前回会議におけるコメント回答について

平成24年3月22日
四国電力株式会社

例:原子炉容器、蒸気発生器

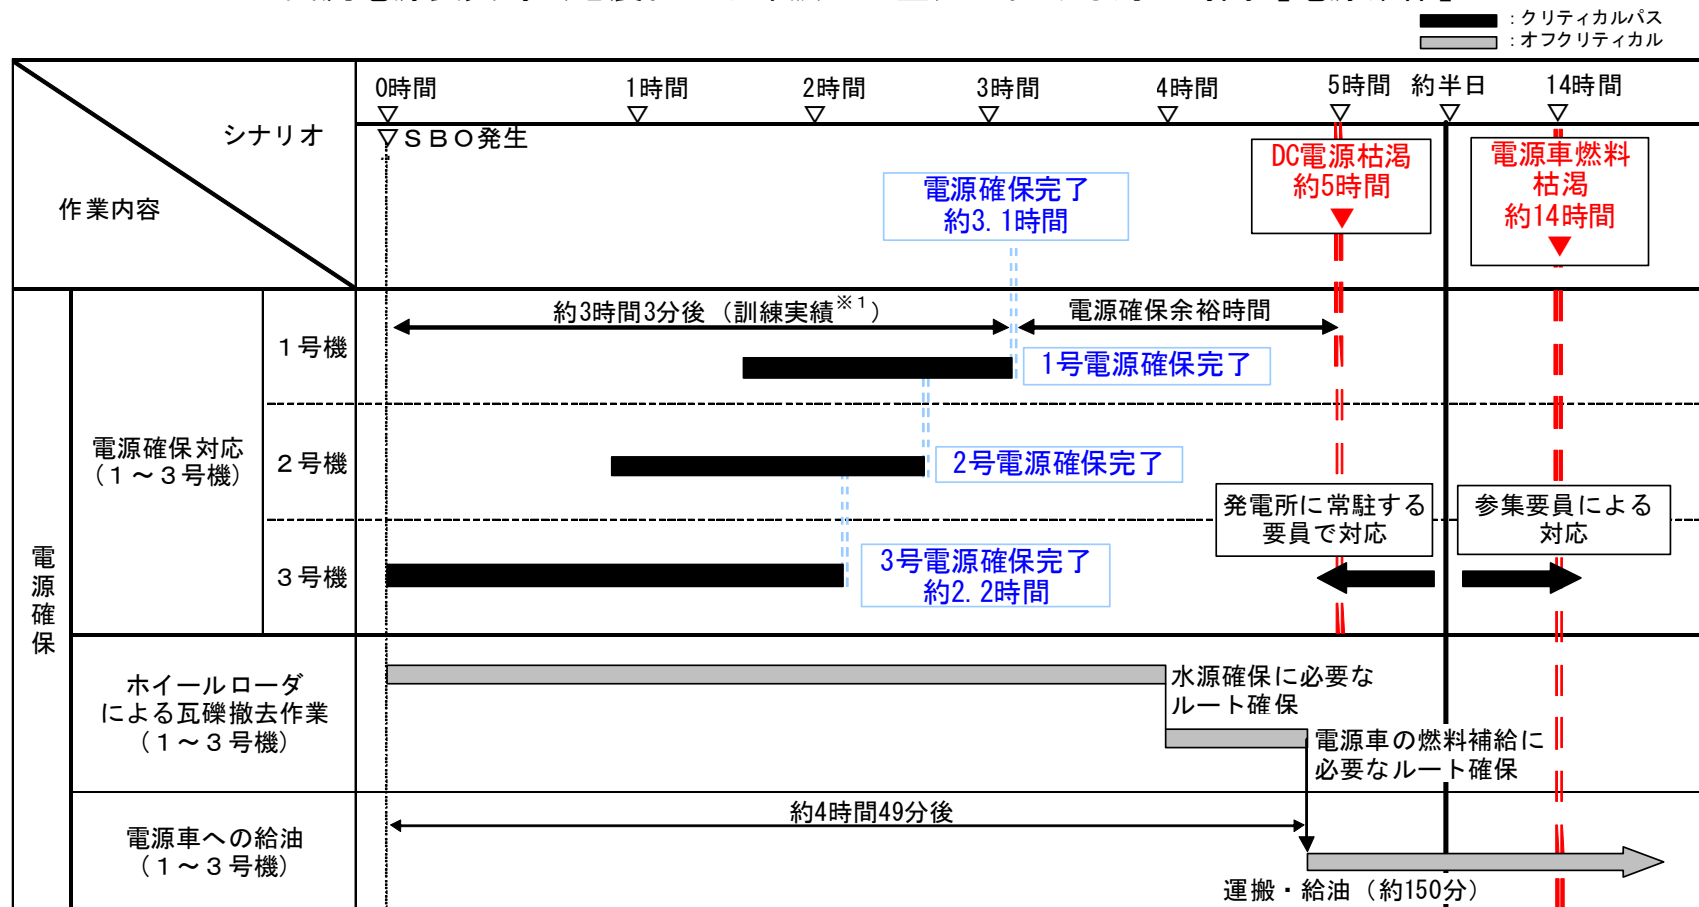
Q1:耐震のクリフエッジ評価について、耐震裕度の算出方法を図を用いて分かりやすく説明すること。(有吉委員、渡邊委員)

耐震バックチェックでは、圧力による応力と地震荷重を含む外荷重による応力との合計応力から算出される応力強さの最大値を用いて、裕度を評価している。

一方、総合評価では、圧力による応力は外荷重の増減に関係なく一定であることから、外荷重のみに着目し裕度を算出することで、地震に対してより実態に即した裕度(外荷重に対する裕度)を評価している。

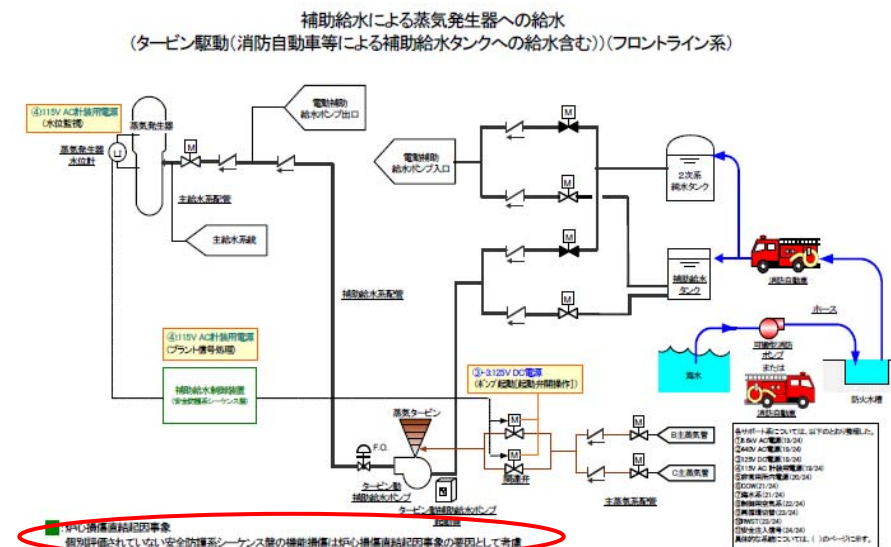
Q3: 3号ストレステスト評価報告書の中で安全防護系シーケンス盤が個別評価されていないと記載されているが、評価すべきものだったのではないか。他に同様なものはないのか。(有吉委員)

安全防護系シーケンス盤は、損傷した場合の安全性への影響範囲が大きいことから、個別に評価するのではなく、直ちに炉心損傷に至るものとして扱っていますが、安全防護系シーケンス盤の耐震裕度は7.09、許容津波高さは17.8mありますので、クリフエッジとはなりません。

なお、同様な取り扱いのものとしては、原子炉建屋や原子炉容器等があります。
